Typ

1 329 0..
1 330 0..

Stand 80-03

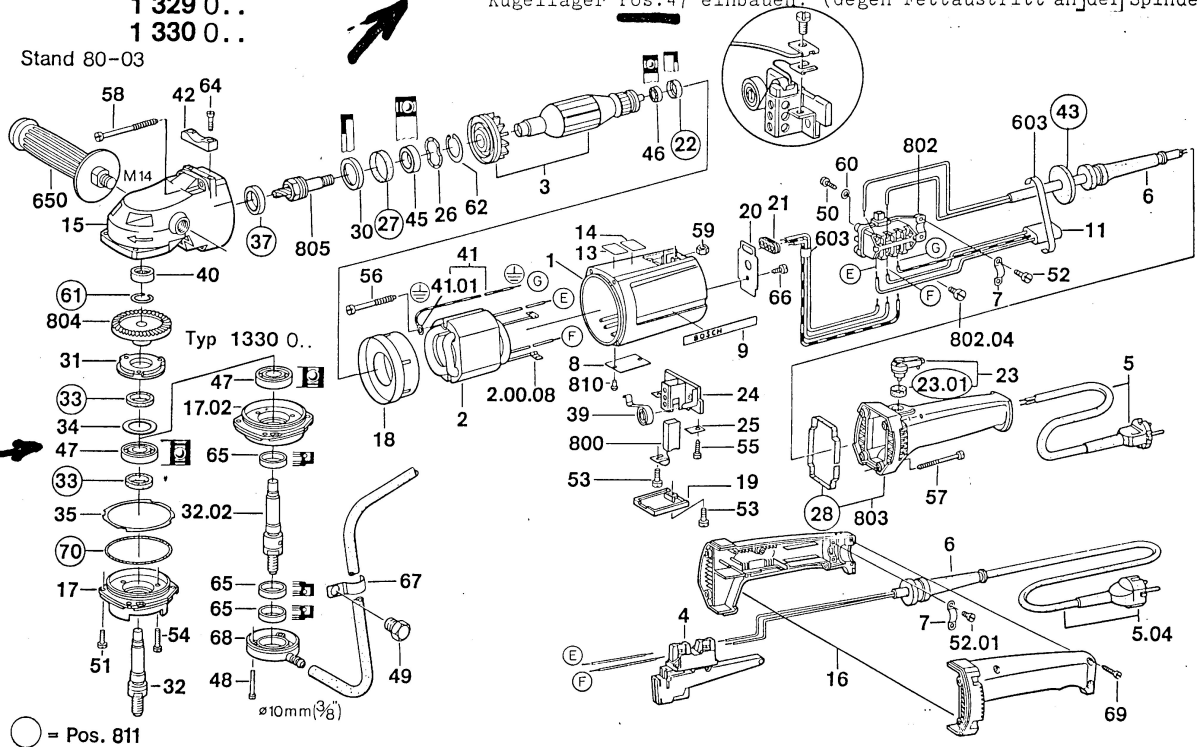
Beachten: Bei Reparaturen das neue DOPPELSEITIG abgedichtete Kugellager Pos.47 einbauen. (Gegen Fettaustritt an der Spindel.)

Neu
New
